6 de julio de 2022
FEPI-MEMO-005-2022

MEMORANDUM

Asunto: **Minuta de la reunión pre-oferta del concurso público FEPI-PGBS-CP-001-2022, contratación para la construcción de obras de protección en el río Chirripó-Matina, aguas abajo del puente del ferrocarril, entre las comunidades de Luisa Oeste y Cuatro Millas, cantón de Matina, provincia de Limón.**

Figura 3. Sección típica de obras de protección en Zona D.
Elaborado por Grupo Acón y modificado por FEPI-CORBANA, 2022.

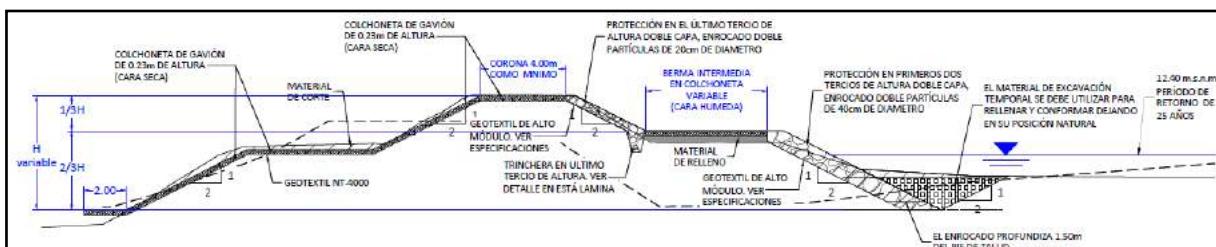
La Figura 3 muestra la sección típica a construir de la obra a realizar para este frente. En ésta se observa del lado húmedo un acorazado tipo enrocado con doble capa de partículas de 40 cm de diámetro en los primeros dos tercios de altura, y un enrocado con doble capa de partícula de 20 cm en el tercio final colocados con una pendiente del 2H:1V. También se aprecia una berma intermedia horizontal que separa ambos enrocados.

Continuando con la Figura 3 se aprecia que del lado seco del dique se va a recubrir los taludes, que deberán tener una pendiente del 2H:1V con colchoneta de gavión para evitar daños por escorrentía cuando el nivel del río Matina supere la cota de corona del dique.

Se señaló que, de manera esquemática, la sección muestra las cotas de nivel y las áreas transversales del material de corte y de relleno, pero que para mayor detalle se deben consultar los planos, pues éstos contienen las secciones específicas para varios estacionamientos a lo largo de todo el tramo de la obra.

Se indicó a los oferentes que los planos contienen también los datos necesarios para construir la protección de la cara húmeda del dique con un sistema de mantas articuladas de concreto, el cual puede ser ofertado también.

Figura 5. Sección típica de obras de protección en Zona G.
Elaborado por Grupo Acón y modificado por FEPI-CORBANA, 2022.

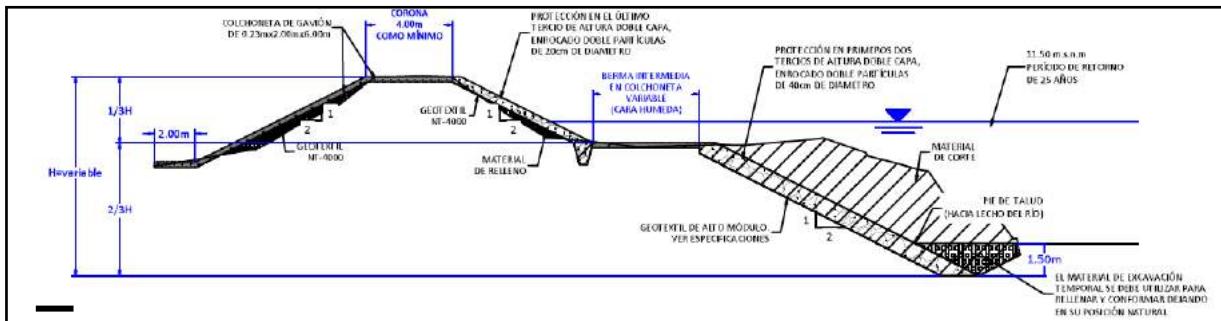
La Figura 3 muestra la sección típica a construir de la obra a realizar para este frente. En ésta se observa del lado húmedo un acorazado tipo enrocado con doble capa de partículas de 40 cm de diámetro en los primeros dos tercios de altura, y un enrocado con doble capa de partícula de 20 cm en el tercio final colocados con una pendiente del 2H:1V. También se aprecia una berma intermedia horizontal que separa ambos enrocados.

Continuando con la Figura 3 se aprecia que del lado seco del dique se va a recubrir los taludes, que deberán tener una pendiente del 2H:1V con colchoneta de gavión para evitar daños por escorrentía cuando el nivel del río Matina supere la cota de corona del dique.

Se señaló que, de manera esquemática, la sección muestra las cotas de nivel y las áreas transversales del material de corte y de relleno, pero que para mayor detalle se deben consultar los planos, pues éstos contienen las secciones específicas para varios estacionamientos a lo largo de todo el tramo de la obra.

Se indicó a los oferentes que los planos contienen también los datos necesarios para construir la protección de la cara húmeda del dique con un sistema de mantas articuladas de concreto, el cual puede ser ofertado también.
